三菱電機汎用インバータ

No. 861A

汎用インバータ 欧州機械規則施行に伴う対応のお知らせ

変更前 (例. FR-A840-3. 7K-1)	変更後 (例. FR-A840-3. 7K-1)

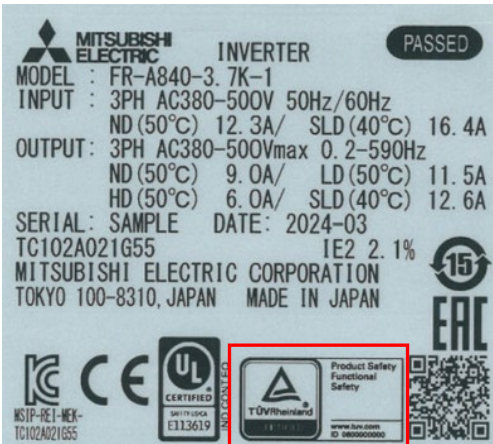
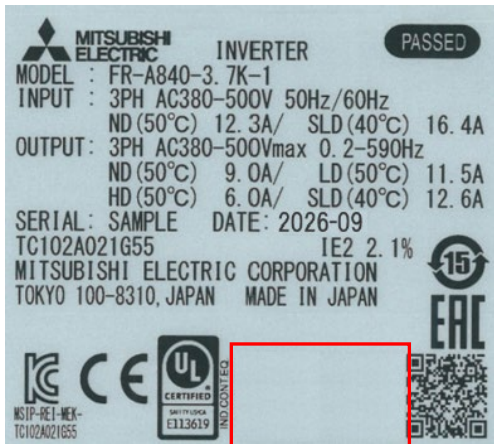
機能安全認証の第三者認証であることを示す TUV Safety マークを削除します。なお、マークについては表示義務がないため、マーク削除後も機械指令の失効日の前日(2027 年 1 月 19 日見込み)までの期間は、機械指令に対応した機能安全認証(第三者認証)は有効です。
機械指令の失効日以降の対応は、3 項を参照ください。

TUV Safety マークは削除します。
